**Verlag huishoudelijke elektrische installatie op laagspanning en zeer lage spanning****Algemeen:**

Referentie: 006-20260522-06	Datum controle: 22/05/2026
Keurder: 006

Eigenaar: Onbekend	EAN-code: 541449206001574806
Adres installatie: Nachtegaalstraat 4, 3582 - Koersel	Nummer teller(s): 1sag3105122015
	Distributienetbeheerder installatie: Fluvius
Datum uitvoering installatie:	<input checked="" type="checkbox"/> Vóór 01/10/1981 <input type="checkbox"/> Tussen 01/10/1981 en 01/06/2020 <input type="checkbox"/> Vanaf 01/06/2020
Type:	<input checked="" type="checkbox"/> Woonenheid <input type="checkbox"/> Niet-huishoudelijk <input type="checkbox"/> PV <input type="checkbox"/> Batterij <input type="checkbox"/> Laadpaal

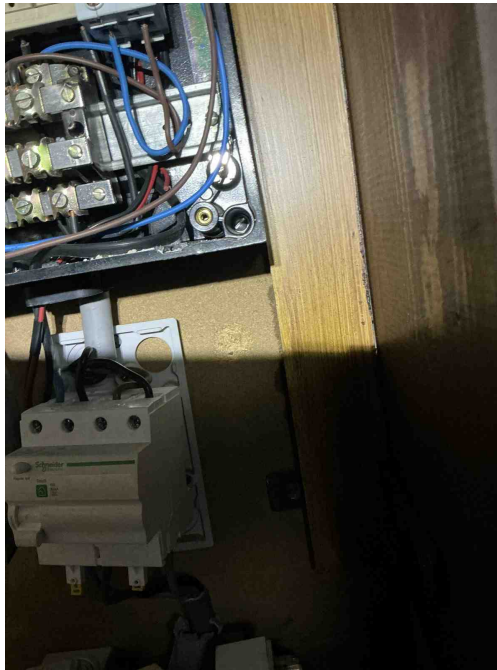
B30 - De houder van de beveiliging in een huishoudelijke ruimte is niet voorzien van aangepaste kalibreerelementen (Boek1: 5.3.5.5).

T21 - Het elektrisch materieel is niet geplaatst volgens de voorschriften van de fabrikant/ regels van goed vakmanschap . (Boek 1: 1.4.1.3)

Opmerking: Schroeven bord1 en bord2, lamp slaapkamer 2, slaapkamer 3

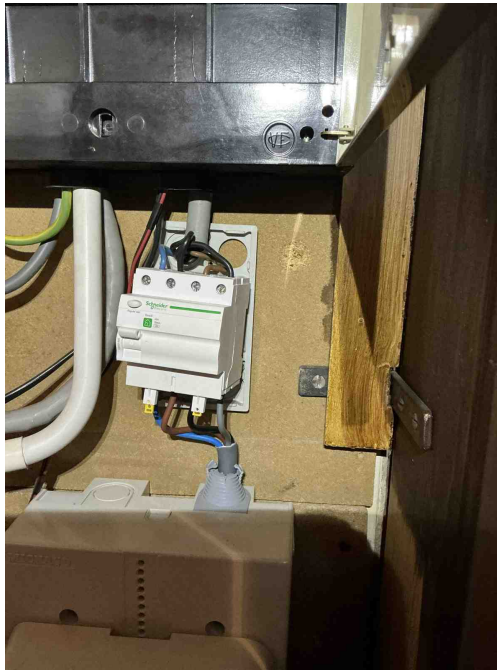
B04 - De aanduiding van de kringen, klemmen en/of schakelapparatuur ontbreekt, is onjuist of is onvolledig (Boek 1: 3.1.3.1/5.1.6.1).

B17 - De voedingsspanning is niet op elk bord vermeld (Boek 1: 3.1.3.3).

D08 - De nodige markeringen op de beveiligingstoestellen ontbreken of zijn onleesbaar (Boek 1: 5.3.5.5).
Opmerking: Penautomaten zonder curve en kortsluitvermogen

B17 - De voedingsspanning is niet op elk bord vermeld (Boek 1: 3.1.3.3).

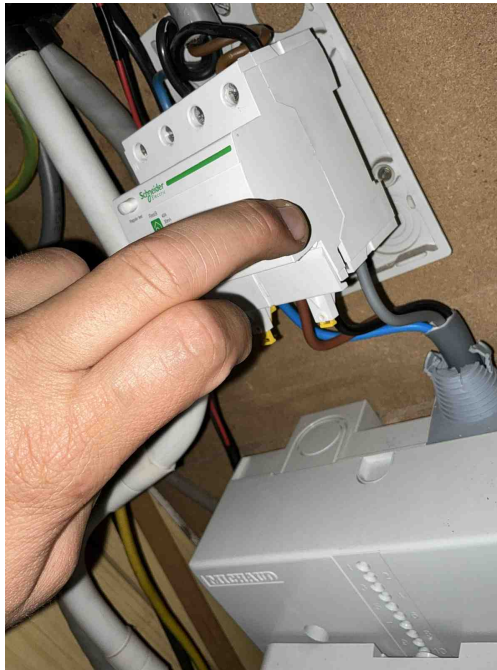
B29 - Het elektrisch verdeelbord in een huishoudelijke ruimte is niet voorzien van een deur (Boek1: 5.3.5.1).

Opmerking: Bord1

T23 - Het elektrisch materiaal is beschadigd. (Boek 1: 1.4.1.3).
Opmerking: Bord2

D25 - De verbindinginstallaties en/of de beveiligingstoestellen (veiligheden, vermogensschakelaars, differentieelstroombeveiligingsinrichtingen...) moeten op steunpanelen gegroepeerd en gemonteerd zijn in één of meer schakel- en verdeelborden. (Boek 1: 5.3.5.1)

Opmerking: Hoofddiff

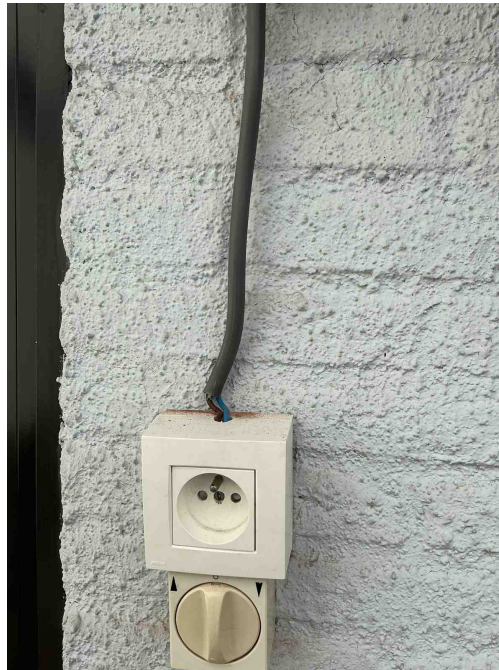
A05 - De waarde van de spreidingsweerstand van de aardverbinding is te hoog (Boek 1: 5.4.2).

T10 - Bepaalde contactdozen en/of schakelaars zijn niet degelijk bevestigd (Boek 1: 1.4.1.3).
Opmerking: Veranda

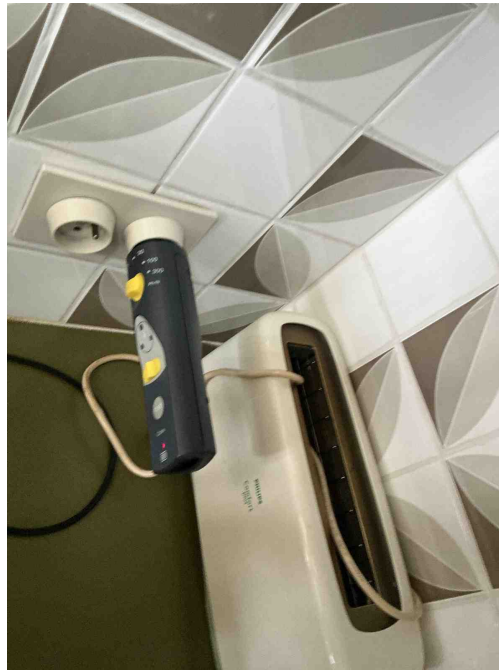
C21 - Het gebruik van geleiders van het type VOB, zonder bijkomende afscherming is niet toegestaan (Boek 1: 5.2.9.6).
Opmerking: Veranda

A16 - Er is geen continuïteit van de beschermingsgeleider van de contactdoos (Boek 1: 5.4.3.4).
Opmerking: Keuken

T09 - Bepaalde contactdozen en/of schakelaars zijn beschadigd (Boek 1: 1.4.1.3).
Opmerking: Keuken

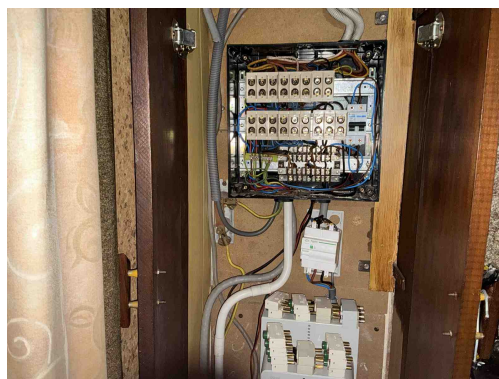
T11 - De contactdozen waarvan de toegekende stroomsterkte maximaal 16A en de toegekende spanning maximaal 250V bedraagt en niet bedoeld zijn voor de voeding van een of meerdere verbruikstoestellen voor een specifiek doel en niet geplaatst zijn in of op schakel- en verdeelborden, beschikken niet of IPXX-D (incl. gemeenschappelijke delen residentieel geheel) (Boek 1: 4.2.2.3/5.3.5.2).
Opmerking: Keuken
